**Verslag huishoudelijke elektrische installatie op laagspanning en zeer lage spanning****Algemeen:**

Referentie: 011-20260914-03	Datum controle: 14/09/2026
Keurder: 011

Eigenaar:	Onbekend	EAN-code:	Onbekend
Adres installatie:	Plantin en Moretuslei 2 bus 1001, 2018 - Antwerpen	Nummer teller(s):	5678509
		Distributienetbeheerder installatie: Fluvius	
Datum uitvoering installatie:	☐ Vóór 01/10/1981 ☒ Tussen 01/10/1981 en 01/06/2020 ☐ Vanaf 01/06/2020		
Type:	☒ Wooneenheid ☐ Niet-huishoudelijk ☐ PV ☐ Batterij ☐ Laadpaal

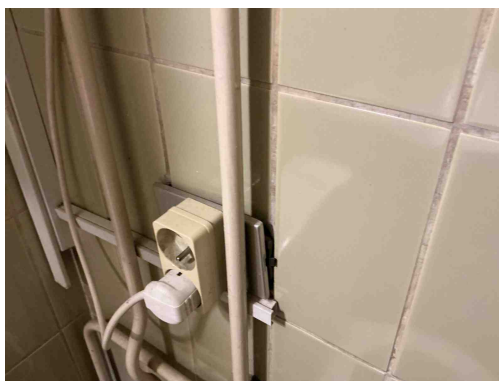
B17 - De voedingsspanning is niet op elk bord vermeld (Boek 1: 3.1.3.3).
Opmerking: Oa bord 1

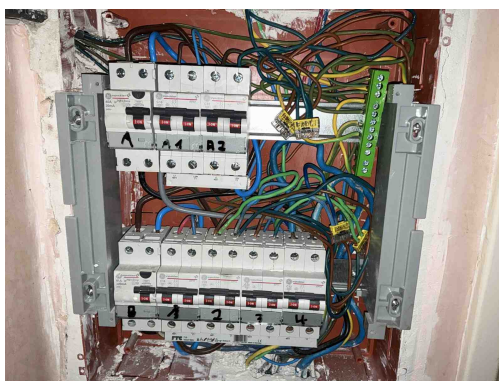
T10 - Bepaalde contactdozen en/of schakelaars zijn niet degelijk bevestigd (Boek 1: 1.4.1.3).
Opmerking: Oa badkamer
